NOVEMBER 2005

Stige Ø

Dommerkomitéen

Forslag 1/34079

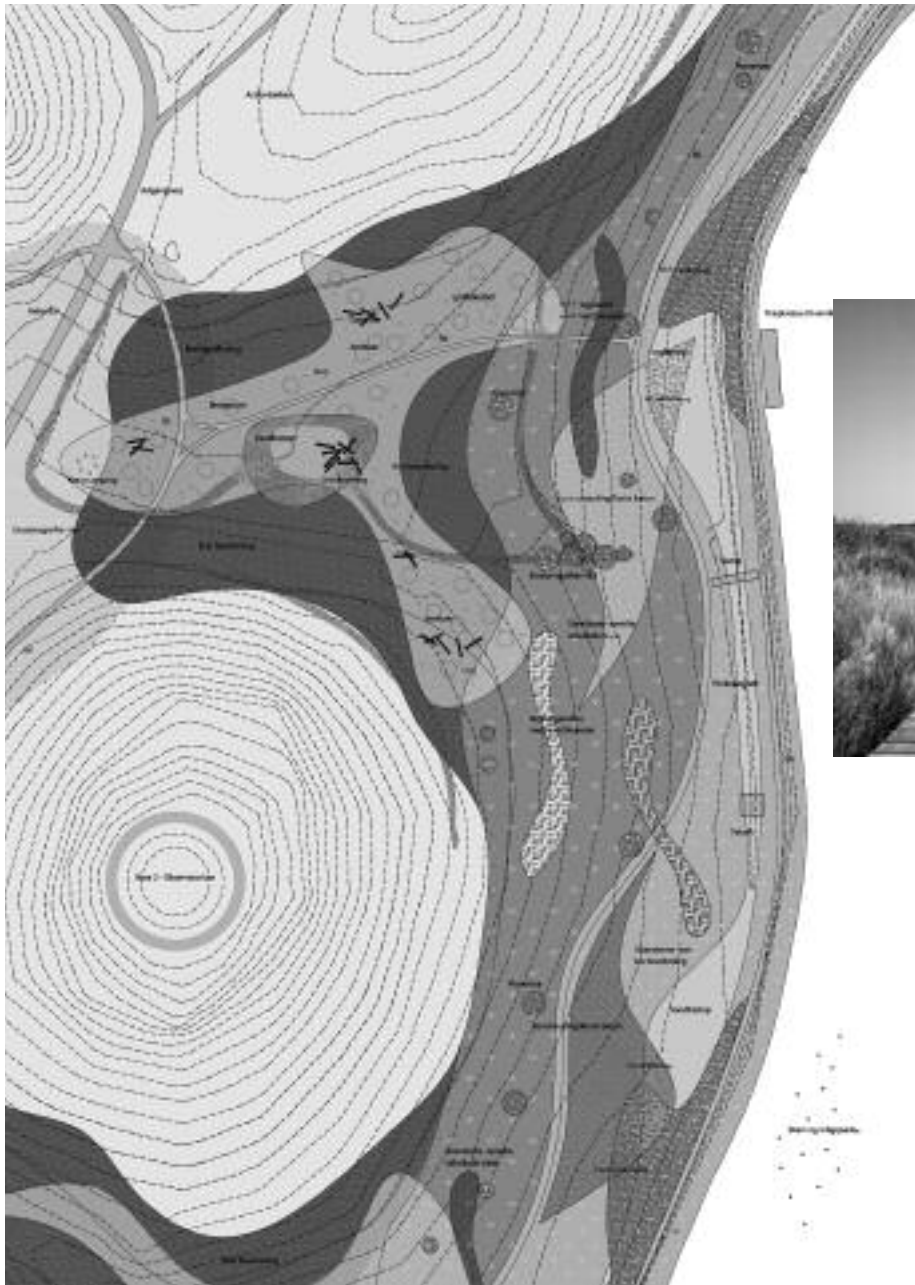
Dommerkomitéen bifalder ikke de åbne grøfter parallelt med kystlinien, bl.a. pga. udsivende perkolatvand.

Som udgangspunkt virker biotopbåndet med forsøgsplantninger relevant og rigtigt på netop en gammel losseplads. Her er vækstmediet i konstant forandring, og man kan ikke som udgangspunkt tale om egentlig naturlighed. Metoden forekommer dog noget fortænkt og lidt selvmodsigende, når landskabet som udgangspunkt designes bevidst med indførsel af variable plantemønstre og samtidig søges camoufleret. En realisering af biotopbåndet vil kræve en nærmere undersøgelse af mulighederne på stedet, og det vil være nødvendigt med en tæt dialog med bygherren om tilrettelæggelsen af de driftsmæssige muligheder og begrænsninger.

Udover en natursti langs fjorden samt et lidt underspillet trædæk i vandkanten på østsiden af øen rummer forslaget ikke et overbevisende bud på den fysiske relation til vandet, ligesom behandlingen af det sydlige område kun perifert er behandlet.

Forslaget udpeges som vinderforslag med henstilling om at ovennævnte kritiske bemærkninger inddrages i den videre bearbejdning af projektet.

Forslag 3/85058

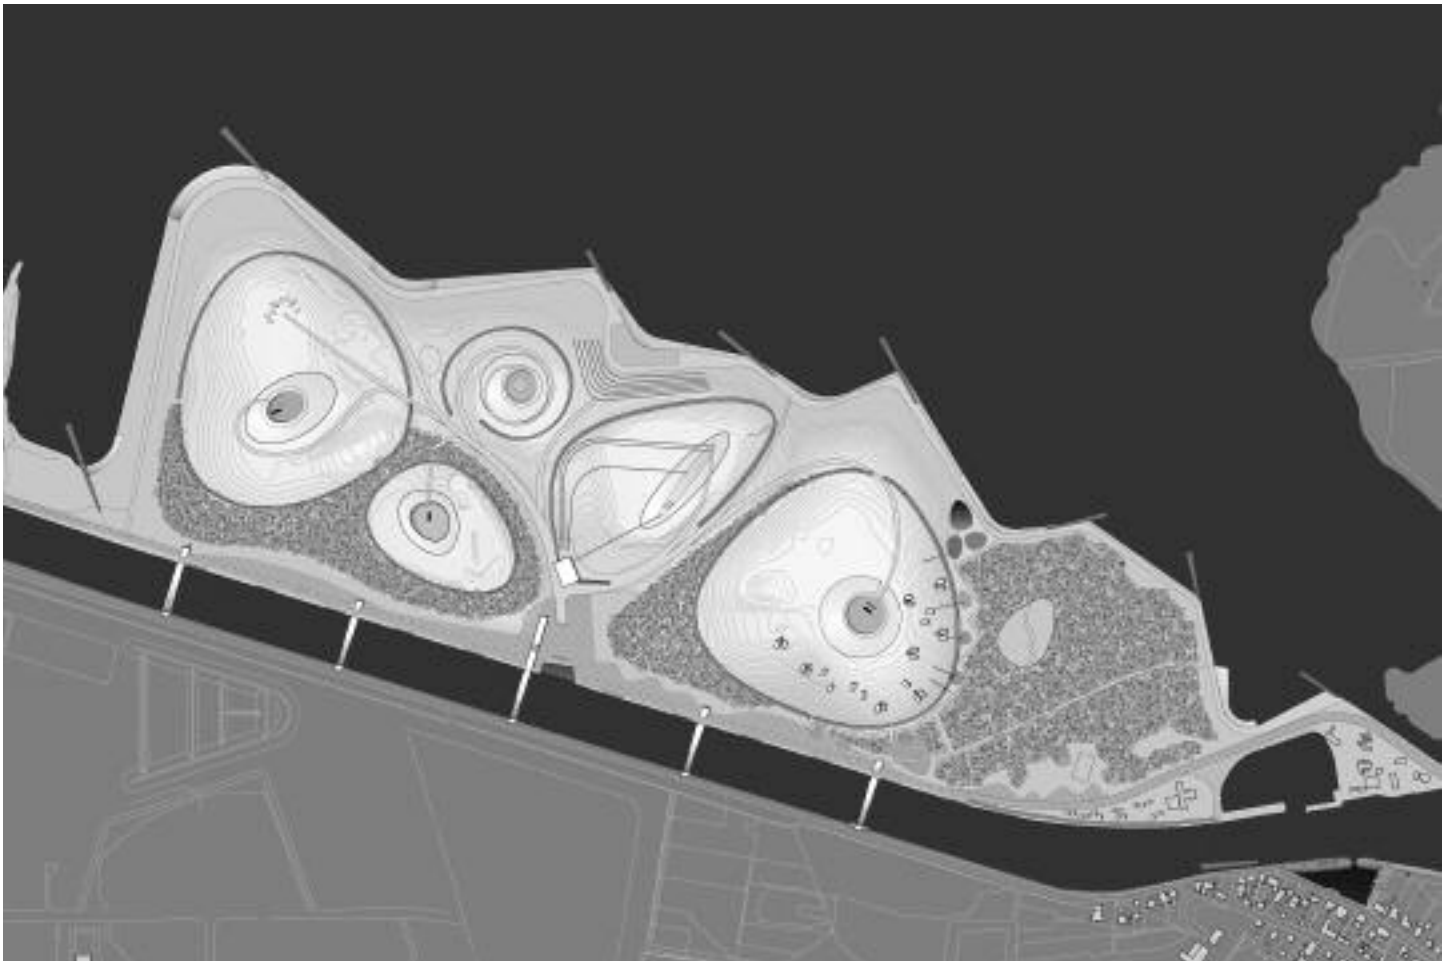
Dommerkomitéen mener, at de store udgravninger vil være vanskelige at realisere.

Ligeledes tager man afstand fra forslagens noget overgjorte bymæssighed, især den meget urbane promenade langs kanalen. (Dette træk svækker

efter komitéens opfattelse forslaget og forekommer at være i strid med den vigtige sammenhæng med omgivelserne). Endelig finder dommerkomitéen, at bygningsaktiviteten er spredt på for mange bygninger. Placeringen af beplantning og det øst-vestgående legebånd er derimod god.

Forslag 6/03000

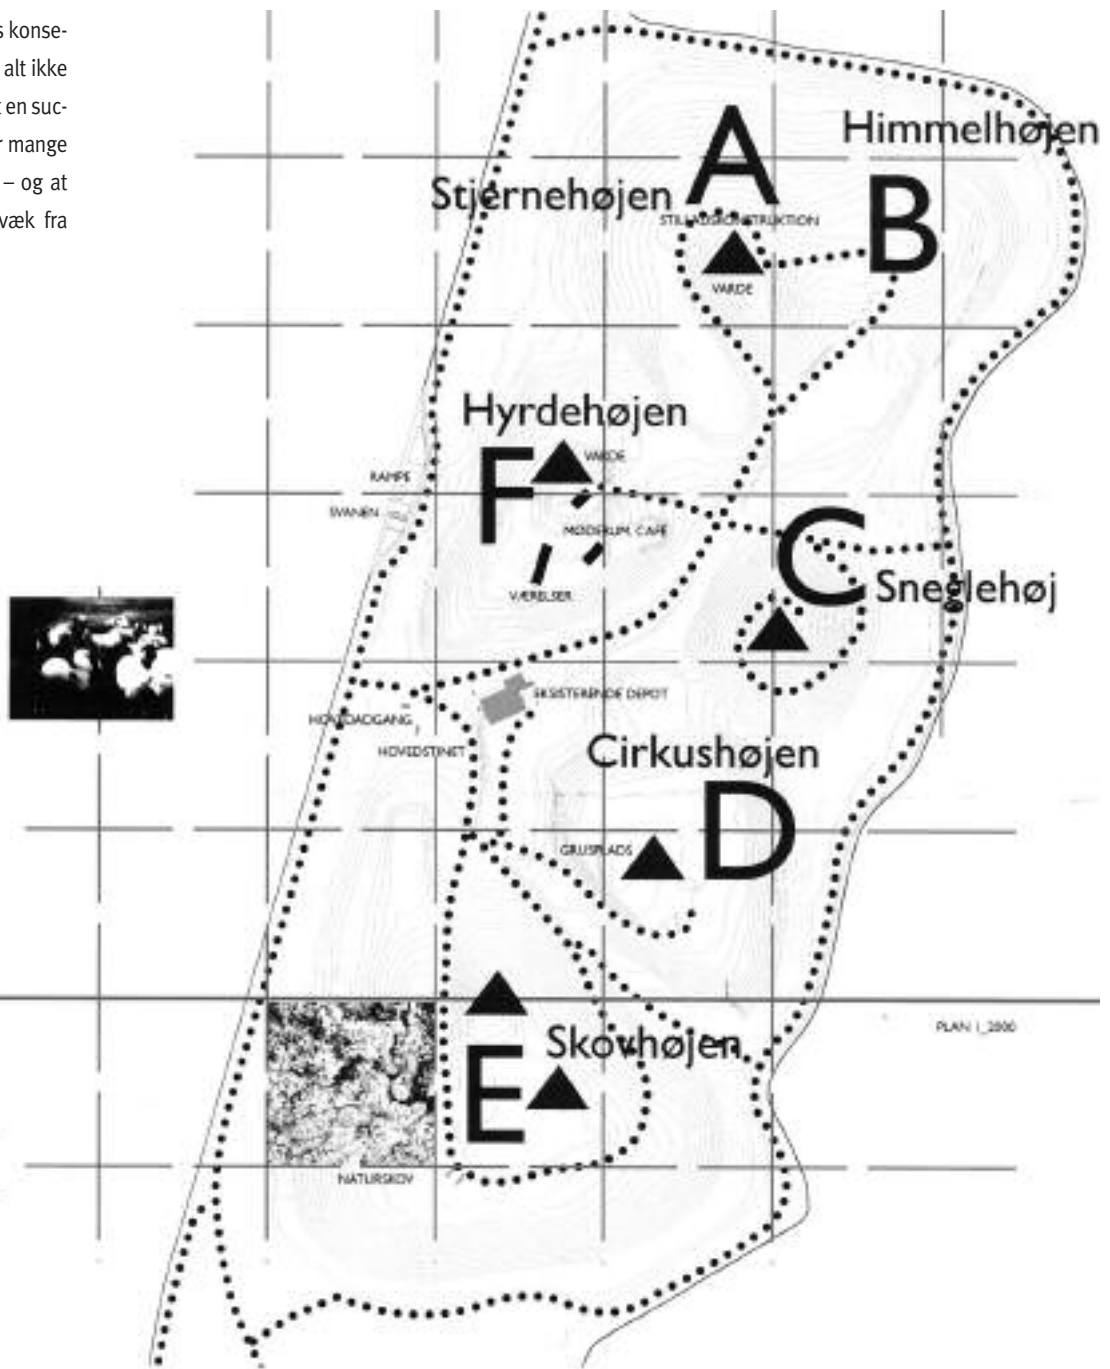
En særlig styrke ved forslaget er dets indfangelse af konteksten, anskueliggjort i håndtegnede silhuetter og enkelt formuleret som en beliggenhed midt i en horisontal natur omgivet af tekniske anlæg som Fynsværket og Lindøværftet. Bedømmelsen igennem har dette forslag bidraget til en interessant drøftelse af øens identitet og potentiale som et forsøgssted, der med inddragelse af forskellige forskningsinstitutioner i Danmark ville kunne give lossepladsen i Odense Fjord en national betydning. Forslaget har desuden skabt grundlag for en relativisering mellem de øvrige konkurrenceforslag. Fremstillingen af forslaget er i tråd med sig selv, hvad angår ønsket om at tilvejebringe en særlig eftertænkning som forsøgsstation; men med sit sorte, lidt magiske "penselstrøg" er det lidet tilgængeligt for lægmand.

Dommerkomiteen har vurderet, at forslagets konsekvens og særlige kunstneriske tilgang trods alt ikke var overbevisende nok i sin detaljering, og at en succesfuld realisering ville være afhængig af for mange forskellige eksterne forskningsinstitutioner – og at den planmæssige udfordring lå for langt væk fra programønskerne.

Forslag 2/302523

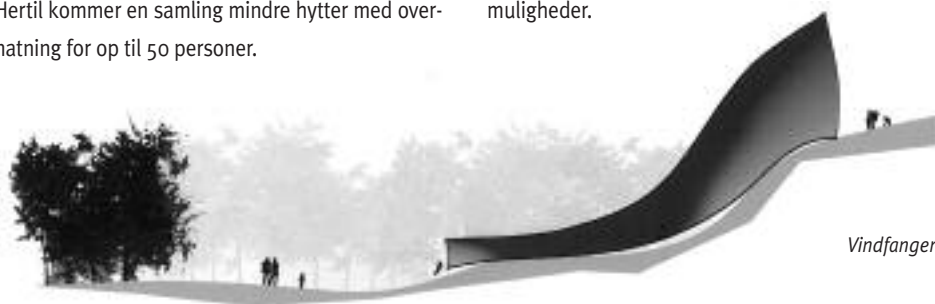
Dommerkomitéen finder, at man ved at indhulle øens markante terræn i en sammenhængende skov mister en stor del af det, der er stedets største kvalitet. Desuden er vand-land-temaet ringe udnyttet, og dommerkomitéen kunne også ønske en bedre placering af anløbsbroen for turbåden.

Endelig undrer dommerkomitéen sig over, at man i et område så tæt på vand og med store terrænbewægelser foreslår at lægge bassiner længst væk fra naturligt vand og opbygge kunstigt terræn at bevæge sig på, i stedet for at udnytte de givne muligheder.

Forslag 5/29905

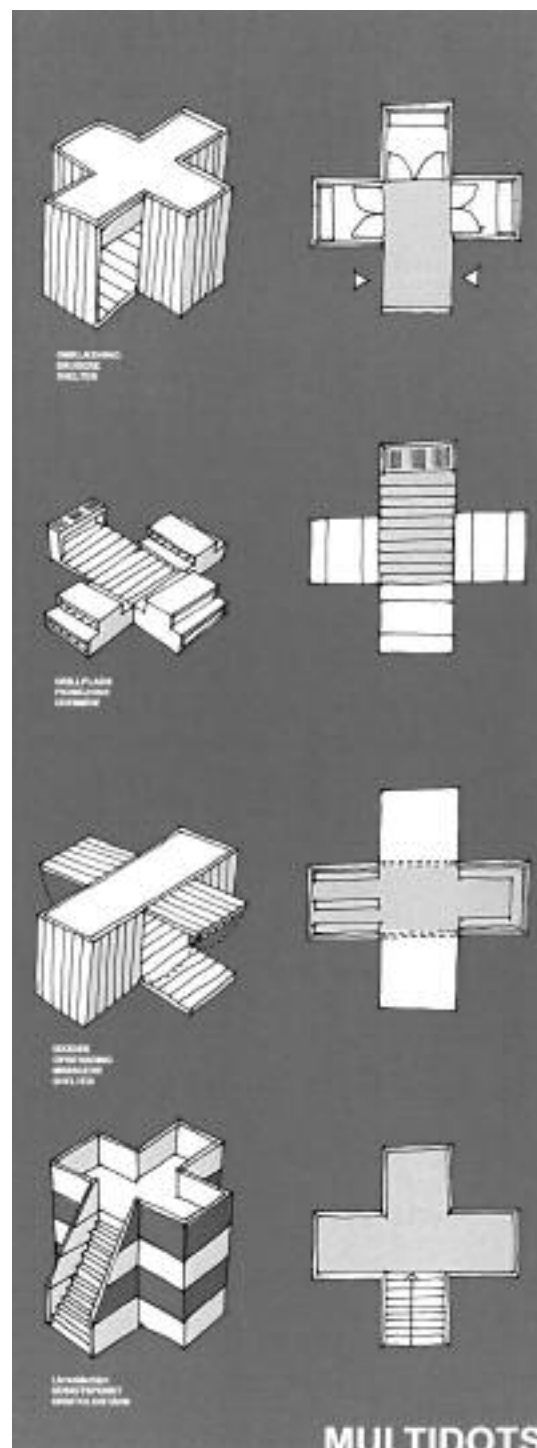
Dommerkomitéen finder, at forslagets terrænbehandling af bakketoppene er enkel, smuk og funktionel, og at koncentrationen af anløbshavn og multihal er forslagets styrke. Vandland-relationen er især mod øst behandlet meget formalistisk, og dommerkomitéen tvivler på, at en tilladelse hertil ville kunne opnås.

Endelig finder dommerkomitéen, at idéen om at lade stedet blive en næringsfattig klit er et fejl-greb, når nu udgangspunktet er en placering i et mildt fjordlandskab.
